Concours de projets à Compesières
pour l'aménagement du site et
la réalisation d'une école et d'autres
bâtiments communaux et paroissiaux

Rapport du jury

Genève 22 mai 1997

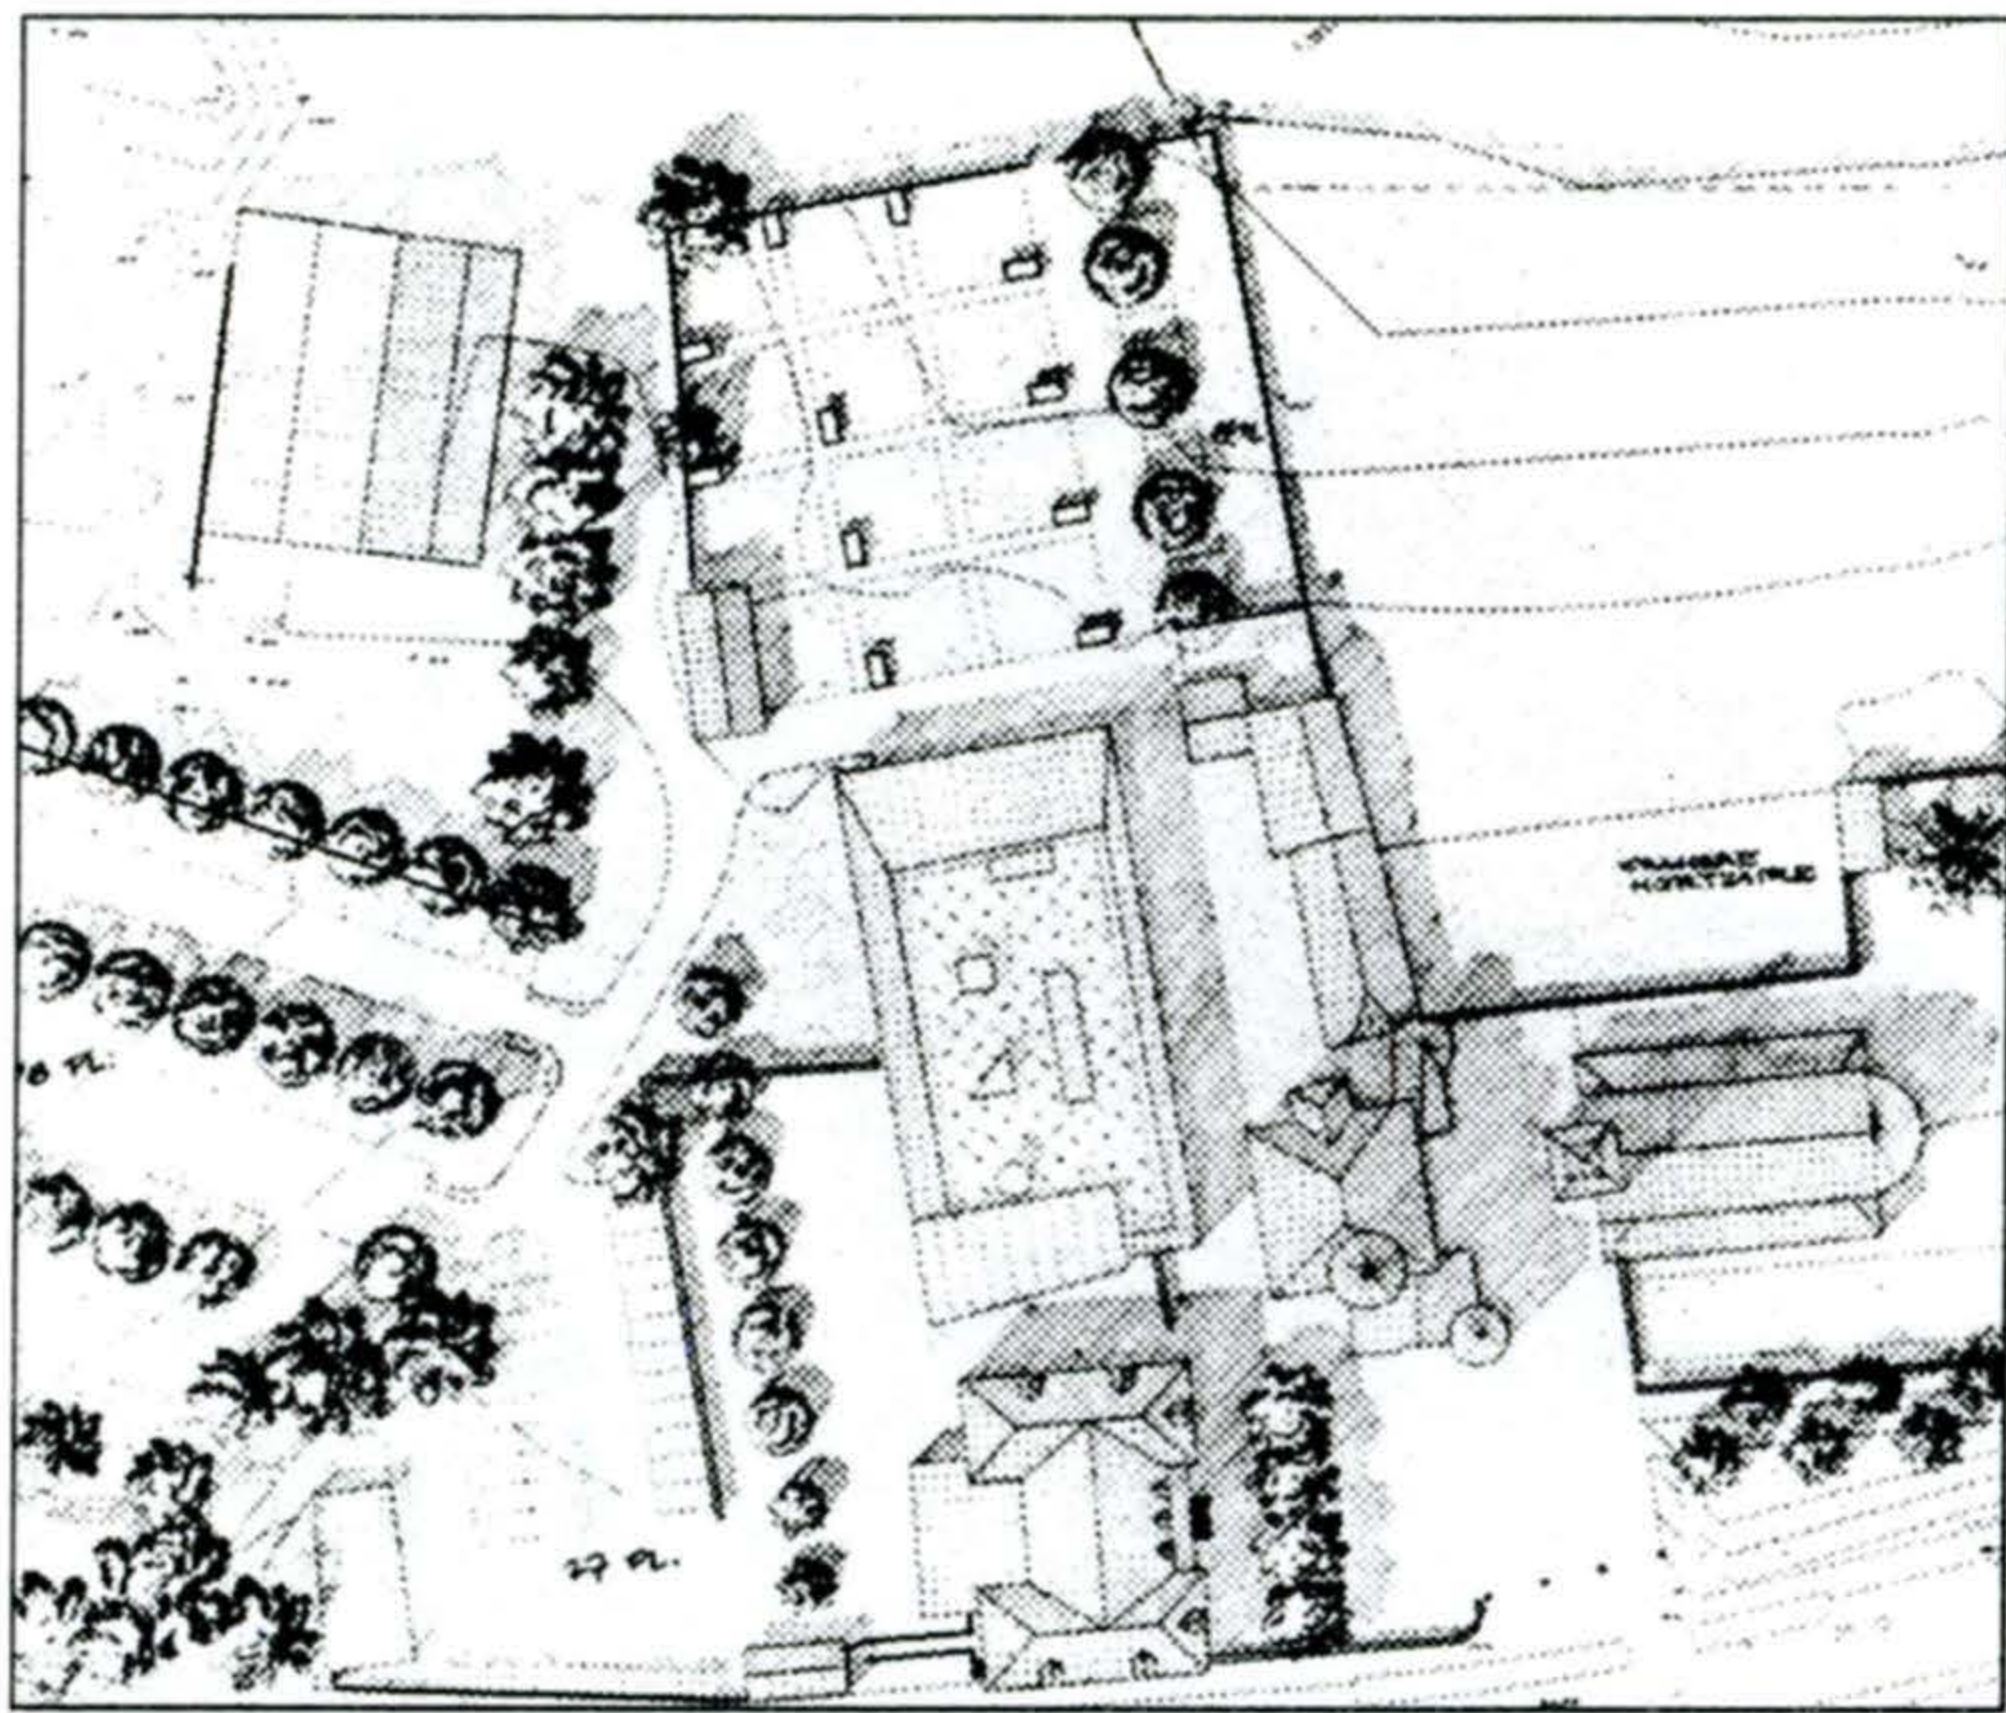
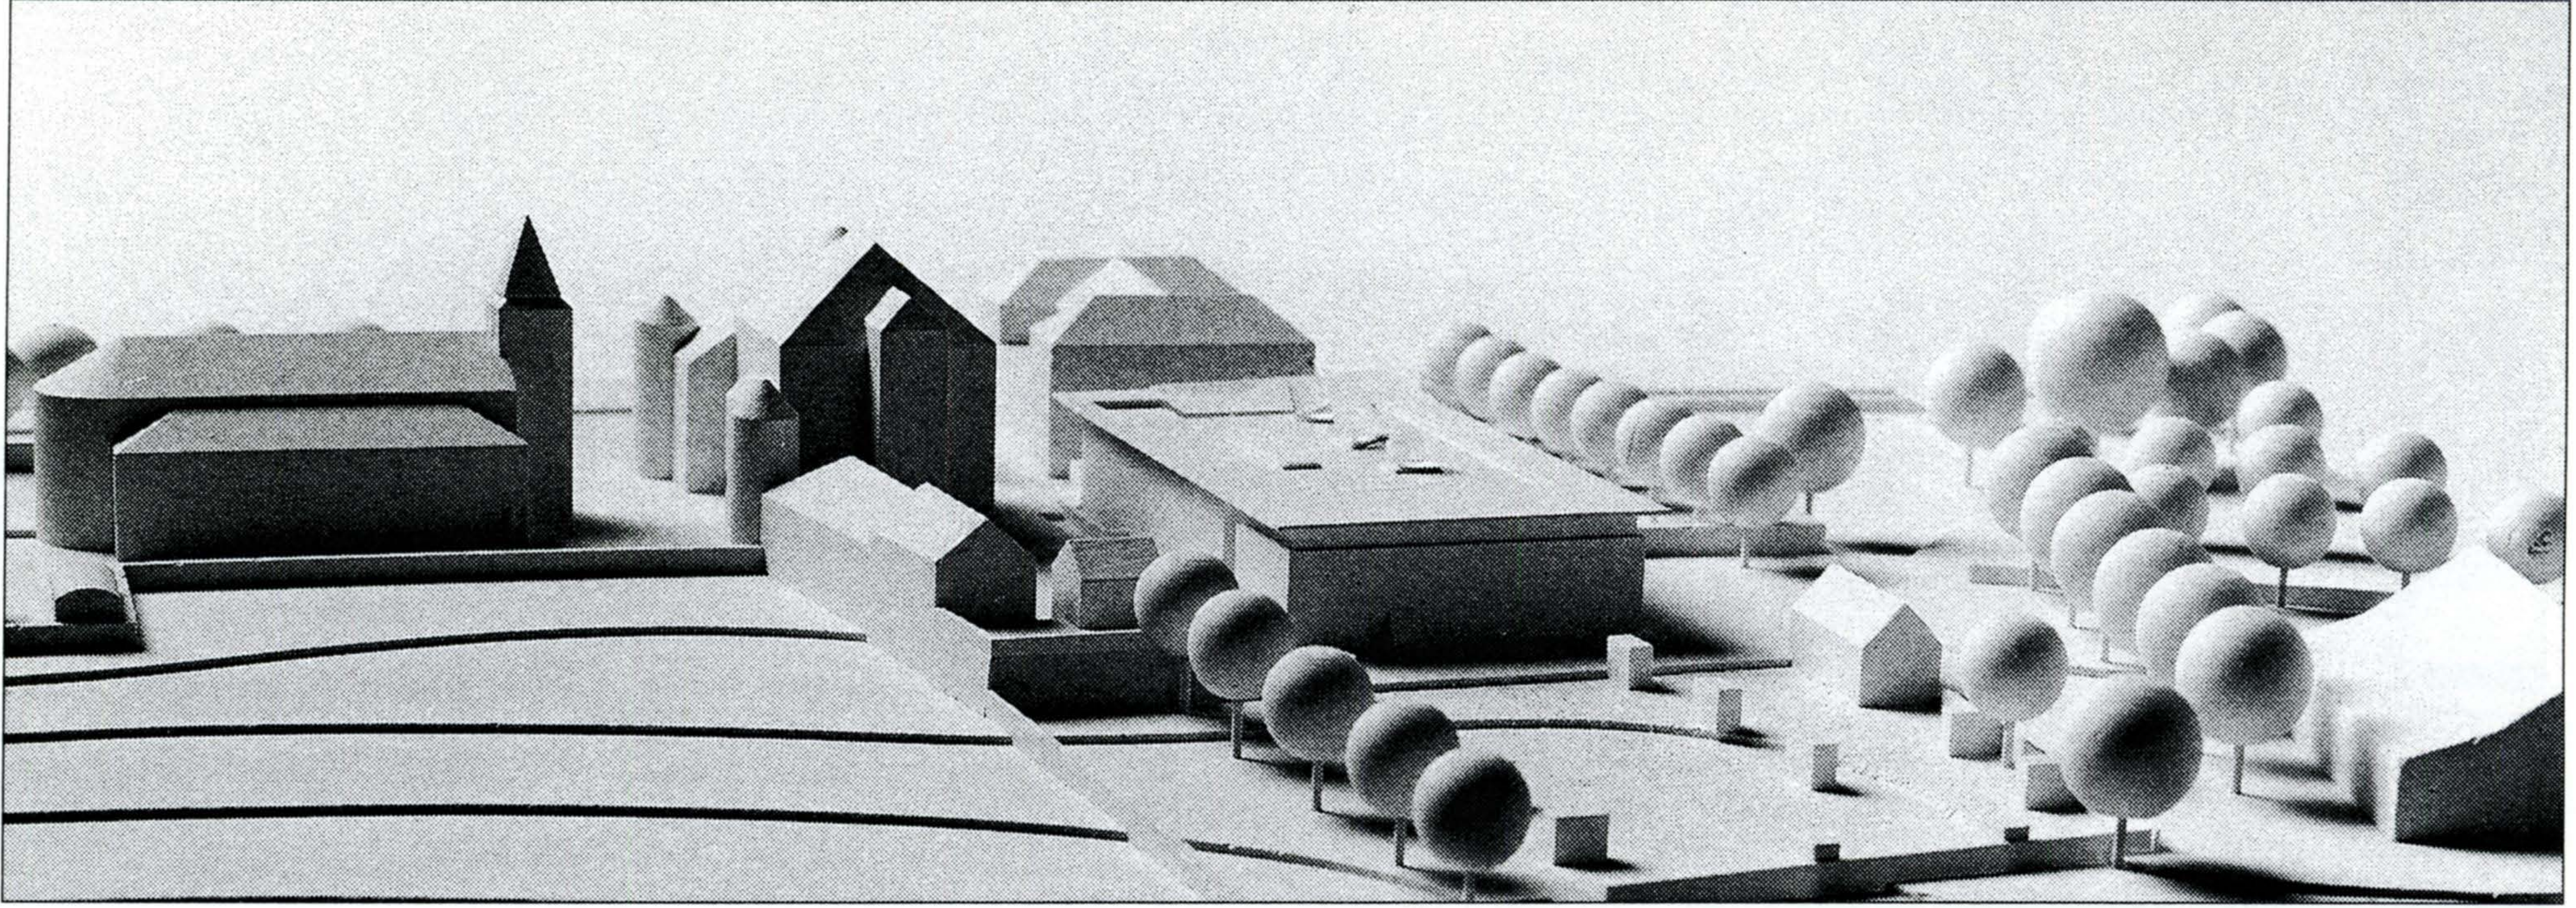
Le projet propose un volume compact à toiture unique, adossé à une partie conservée de la ferme. Le gabarit de la nouvelle construction reste subordonné aux bâtiments existants. Cependant le travail délicat qu'implique l'implantation d'un nouveau volume sur un site historique important semble avoir échappé au concurrent, qui n'intègre pas dans le projet la notion de préservation et de conservation du patrimoine. Le maintien partiel de la ferme en est un exemple éloquent.

Si la vue sur la Commanderie depuis la route de Saconnex d'Arve est bien mise en évidence, la perception de sa silhouette est fortement perturbée du côté ouest par l'importance de l'intervention. Le traitement des anciennes écuries est assez intéressant.

Le site est fractionné par la présence de deux grands parkings qui isolent la salle communale du site. L'un situé sur l'actuel verger et sur une partie de la zone verte de la salle communale entame sérieusement l'espace végétal du site. Les jardins familiaux proposés dans le jardin clos sont inadaptés, car ils privatisent un espace essentiellement public.
